Foreslåede ændringer efter den offentlige høring

Tegning 4a · Bebyggelsens omfang og placering

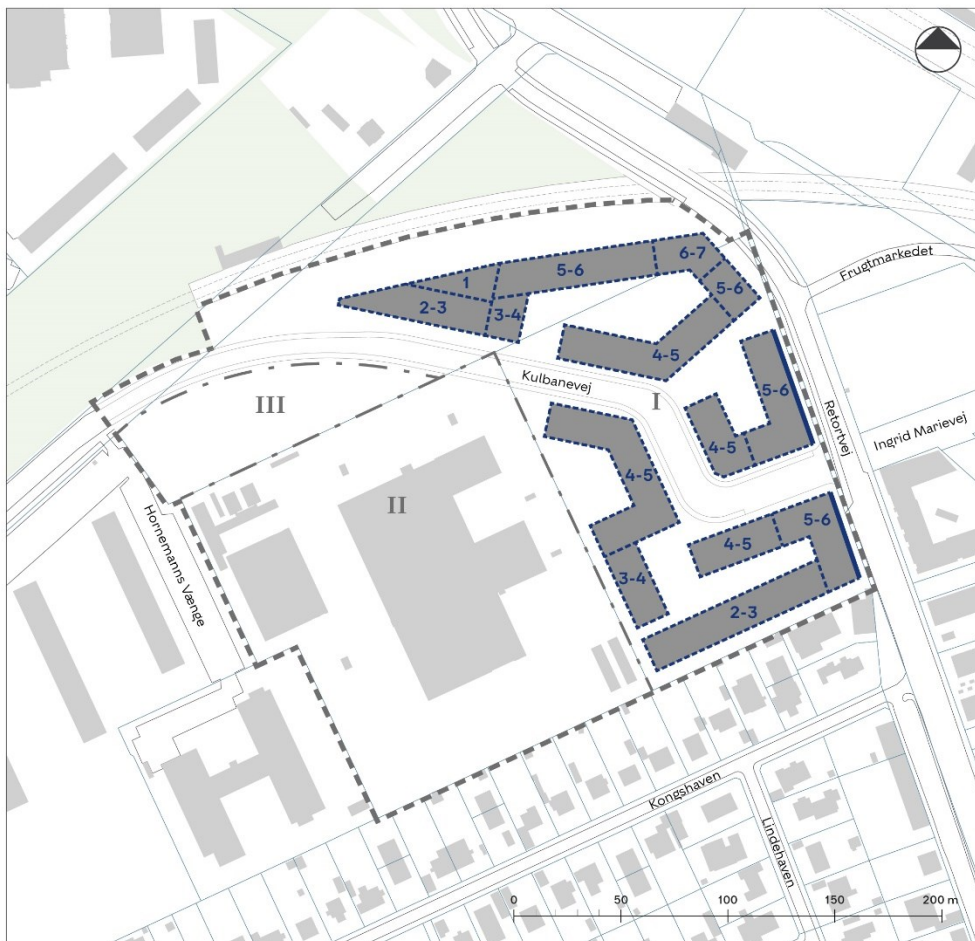
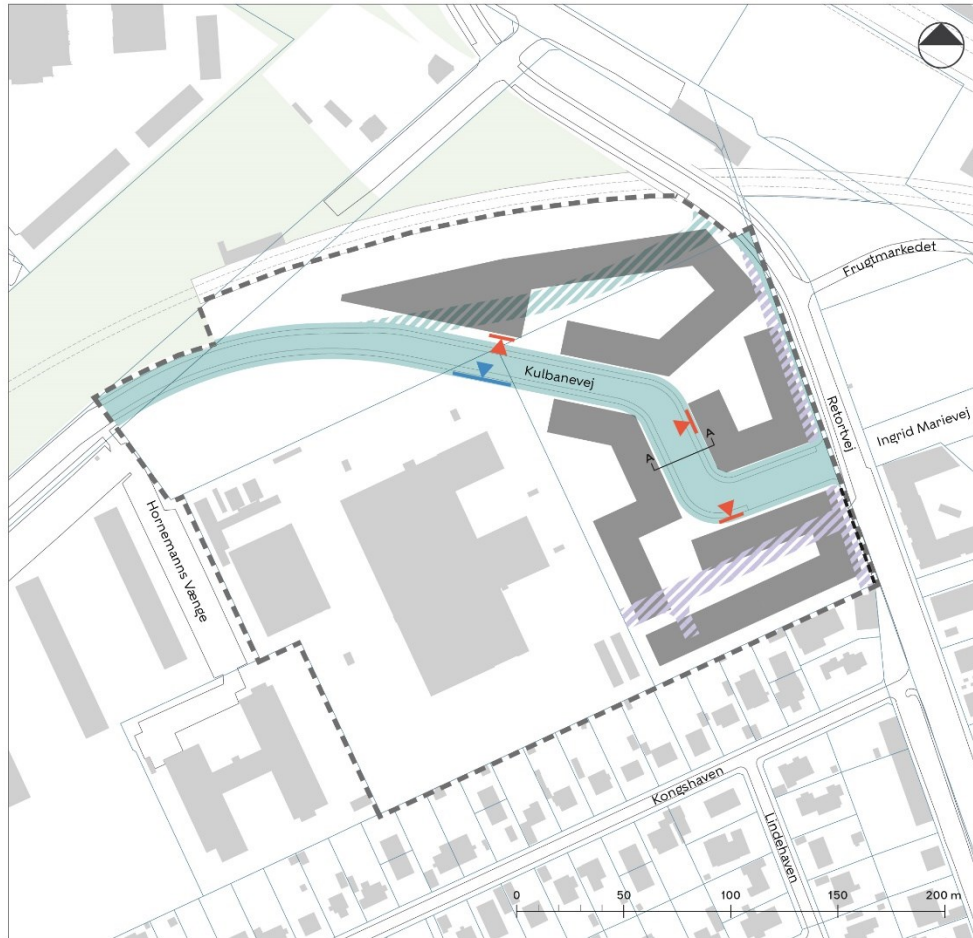
<i>skal være grønne tage, dvs. med græs, sedum eller lignende.</i>	<i>den del af det sydlige byggefelt, der ligger nærmest områdets grænse mod syd, må ikke anvendes til opholdsareal.</i>
Ubebyggede arealer – byrum og kantzoner			
<i>Børne- og Ungdomsforvaltningen foreslår højere hegn mod vej</i>	<i>§ 8, stk. 4, 3. afsnit, 1. sætning</i>	<i>Arealer til institutioner må hegnes med hæk, åbent gitter/hegn på maksimalt 1,6 m målt i forhold til det omgivende terræn.</i>	<i>Arealer til institutioner må hegnes med hæk, åbent gitter/hegn på maksimalt 1,6 m målt i forhold til det omgivende terræn, dog 1,8 m mod vej.</i>
Tegninger			
<i>Beboere foreslår, at gener i form af manglende lys og indkig begrænses.</i>	<i>Tegninger 2, 3a, 4a, 4b, 5a, 5b, 5c og 6</i>	<i>Tegningerne viser byggefelter, herunder et byggefelt 7,5 m fra områdets grænse mod syd.</i>	<i>Byggefeltet er vist 9 m fra områdets grænse mod syd.</i>

Tegning 3a · Veje

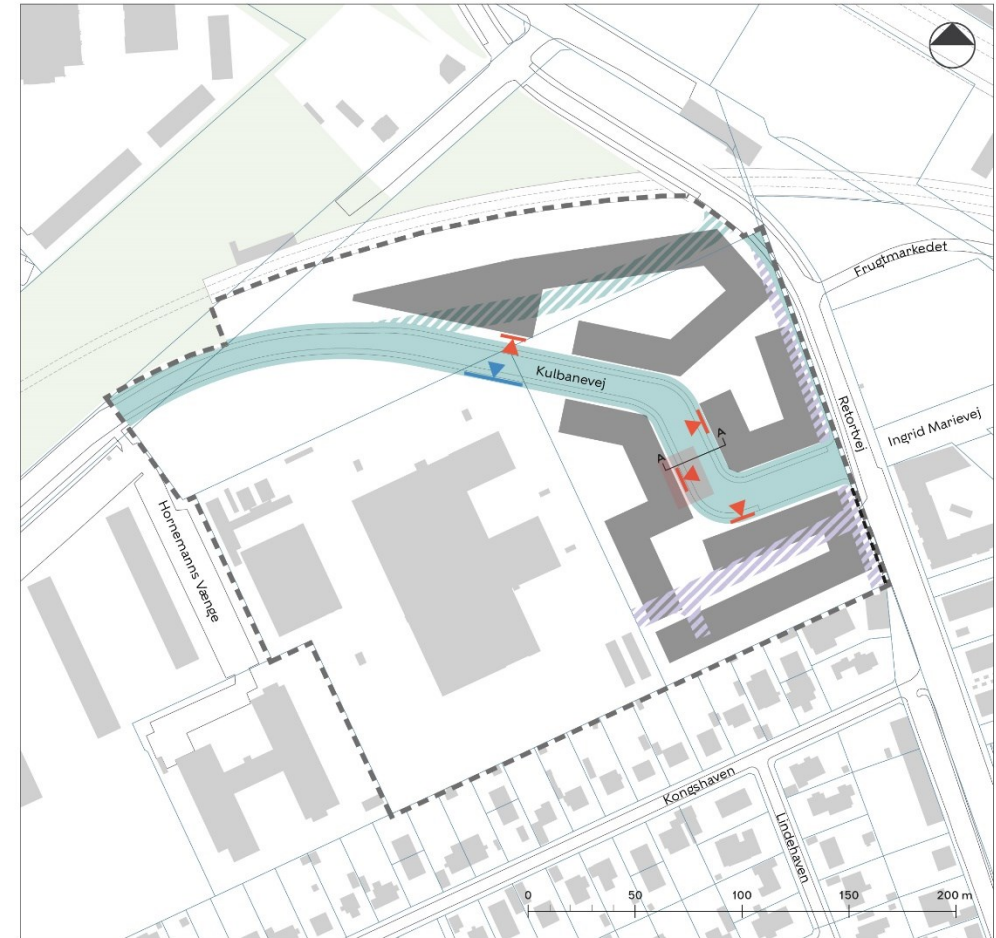
<i>Bygherre foreslår mulighed for yderligere en overkørsel</i>	<i>Tegning 3a</i>	<i>Tegningen vedrører veje og viser bl.a. placering af overkørsler til parkeringskælder</i>	<i>Der muliggøres en ekstra overkørsel til parkeringskælder i byggefeltet på vestsiden af Kulbanevej.</i>
